Granskningsutlåtande

Detaljplan för Raspen 1- 3 m fl

Nöthagen, Nyköpings kommun

Upprättad 2020-06-22

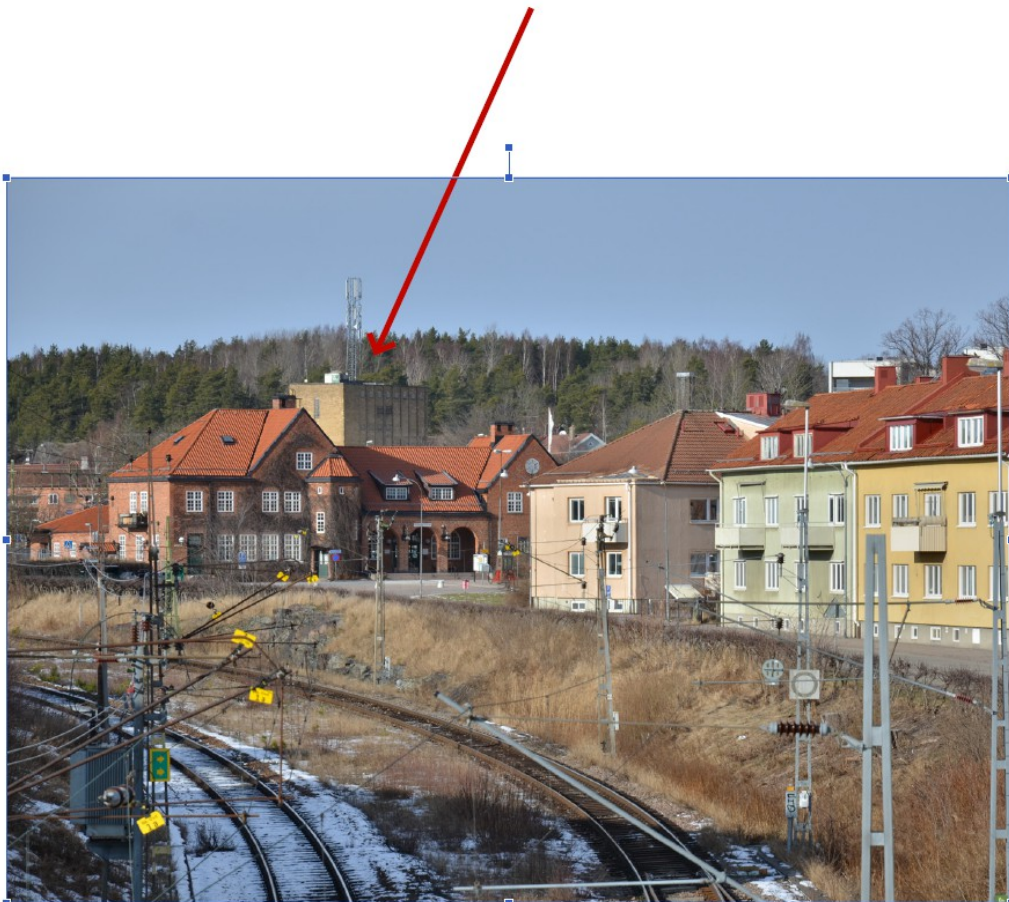
I den antikvariska konsekvensanalysen (sid 16-17) undersöks de nya höjdernas påverkan, men valet av vy punkter är tyvärr illa valda. Till exempel finns en vy punkt sett från Borgaregatan mot Nyköpings centralstation. Från denna punkt är de tillkommande byggnaderna till stor del dolda av vegetation och Nöthagsområdet ryms heller inte i sin helhet inom bildutsnittets vinkel. De nya byggnaderna kommer bli betydligt mer synliga från Järnvägsgatan, och

kanske som mest från gångbron över järnvägen i höjd med Repslagaregatan (se bilagt foto). Mjöltnet (byggnad 15) syns väl som ett landmärke. Mjöltnet är ca 18 meter högt. De planerade husen på 8 våningar tillåts bli 27 meter höga och punkthuset vid Vesterlunds krog på 10 våningar att bli 34 meter. Även vypunkten sett från Industrigatan är märkligt vald.

Krav ändringar i förslag till detaljplan Nöthagen

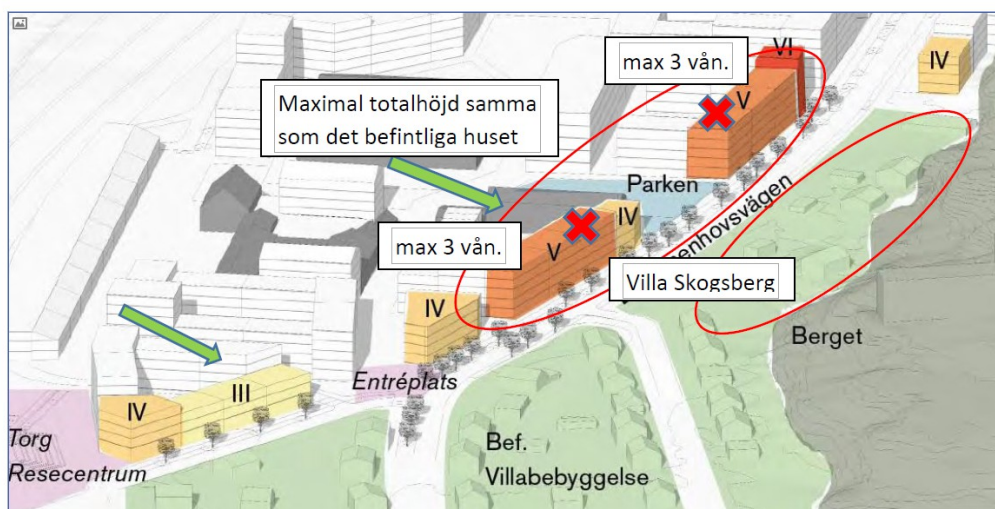
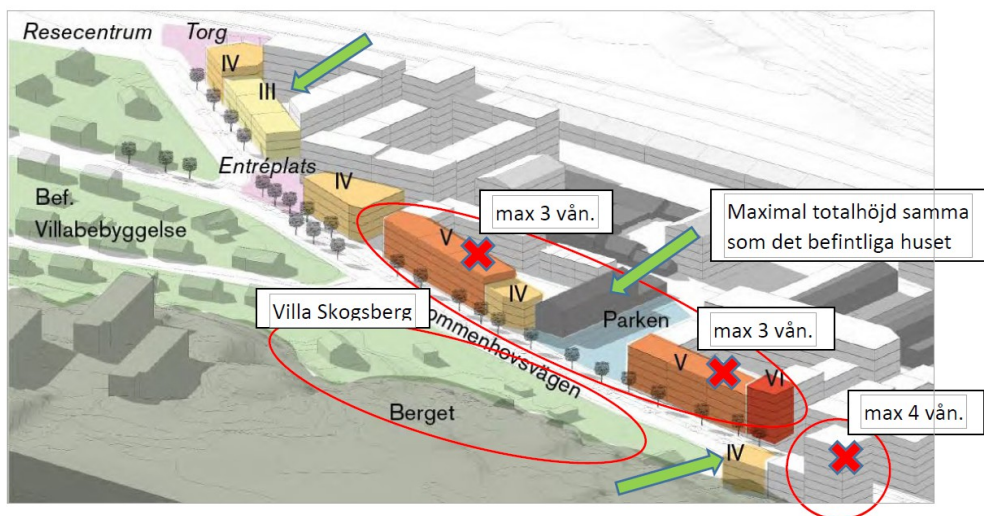
- Fastighetsområde 11 och 4 mot Blommenhovsvägen byggs med max 3 våningar (lika som fastighetsområde 14 på Norra Bangårdsgatan). Maximal totalhöjd samma som det befintliga huset (k5) som ingår i fastighetsområde 11. Solstudier visar tydligt att fastigheterna som ligger utmed Blommenhovsvägens norra sida nedanför berget, vilket inkluderar Villa Skogsberg, kommer under vinterhalvåret att ligga i ständig skugga oavsett tid på dygnet (se solstudie 22 december 12.00).

- Fastighetsområde 10 "Signaturbyggnad" byggs med max 4 våningar, för att behålla kvällssol i väster för fastigheterna utmed Blommenhovsvägens norra sida, vilket inkluderar Villa Skogsberg (se solstudie 30 augusti kl 18.00)

- Endast franska balkonger eller indragna balkonger på fastigheter med fasad mot Blommenhovsvägen.
- Risk- och störningsreducerande plank utmed Blommenhovsvägens norra sida, utmed tomtgräns mot fastigheten Villa Skogsberg.

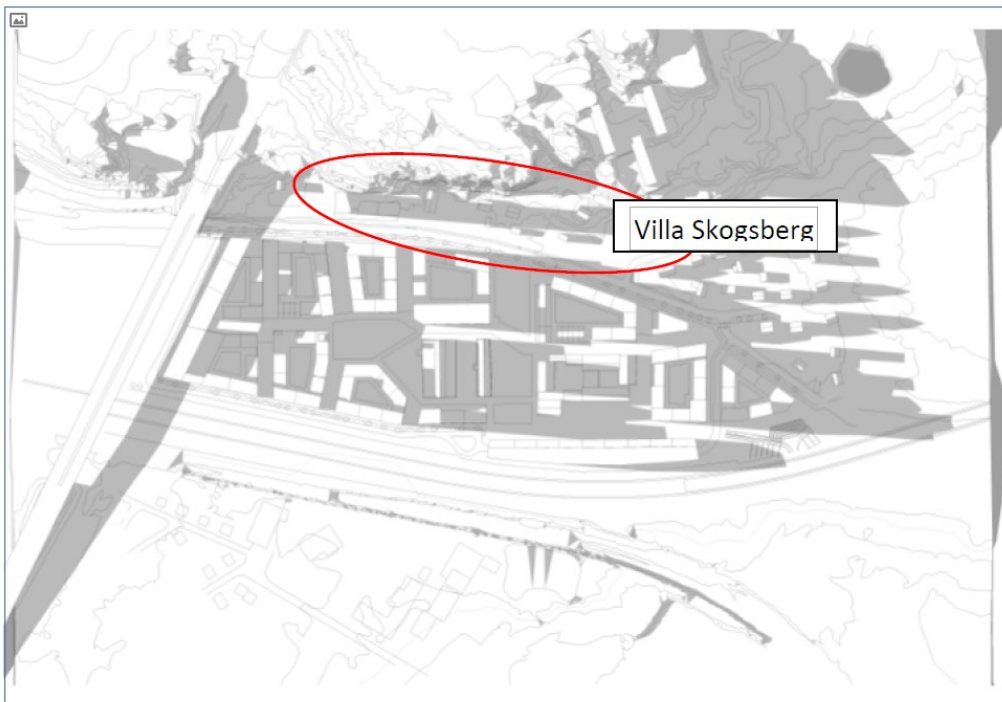
Att Villa Skogsberg får minskat solljus och hamnar i skugga trots söderläge, är inget vi accepterar. Det är inte lämpligt vare sig för vår fastighet med träfasad eller vår trädgård med växtlighet. Vi vill dessutom fortsatt kunna använda vår trädgård och vårt poolområde fritt från insyn ovanifrån, från fastighetsområde 11 och 4 mittemot.

Om nödvändigt för att summan av lägenheter ska vara konstant för hela området, så kan det kompenseras med att fastighetsområde 1, 5, 6, 7 mot E4 och järnväg utökas och byggs med fler våningsplan än det som finns i förslaget.
